zasíláme Vám odpověď na položené dotazy v rámci vyhlášené výzvy k podání nabídky na veřejnou zakázku „Moderní vybavení pro technické a přírodovědné vzdělávání – dodávka vybavení pro výuku“ (ze dne 19.05. 2015).

Dotaz č. 1

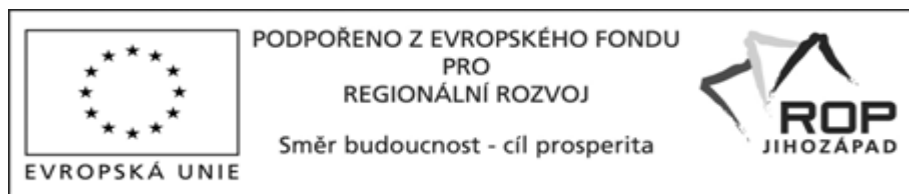
Vzhledem k požadovaným výkonovým parametrům a to především minimální prořez 100mm a šířka hoblování 320mm jsou stroje tohoto typu dodávány v osazení třífázovým motor 400W. Tento motor poskytne stroji potřebný výkon pro dosažení optimálních řezných vlastností. Je tento parametr pro vás akceptovatelný?

Ve „Výzvě k podání nabídky“ je v bodu 1. Vymezení předmětu veřejné zakázky uvedeno: „Zakázka bude realizována v souladu s platnými zákony ČR a ČSN a dle obecně závazných a doporučených předpisů a metodik. **Je-li v zadávací dokumentaci snad definován konkrétní výrobce, jeho zástupce, či výrobek nebo technologie, má se pouze za to, že je tím definován požadovaný standard dodávky a v samotné nabídce může být zcela, či částečně nahrazen i výrobkem jiným, srovnatelným apod.**“

Ve stejné Výzvě je v bodu 15. Další informace uvedeno: „Pokud zadávací dokumentace (projektová dokumentace) obsahuje požadavky nebo odkazy na obchodní firmy, názvy nebo jména a příjmení, dále specifická označení zboží a služeb, které platí pro určitou osobu, popřípadě její organizační složku, patenty na vynálezy, užité vzory, průmyslové vzory, ochranné známky nebo označení původu, a pokud by toto vedlo ke zvýhodnění nebo naopak k vyloučení určitých dodavatelů nebo určitých výrobků, **umožňuje zadavatel použití jiných, kvalitativně a technicky obdobných nebo lepších řešení.**“

Tudíž pokud motor kombinovaného dřevoobráběcího stroje bude splňovat výše uvedené v odpovědi na dotaz č. 1, je možné ho akceptovat.
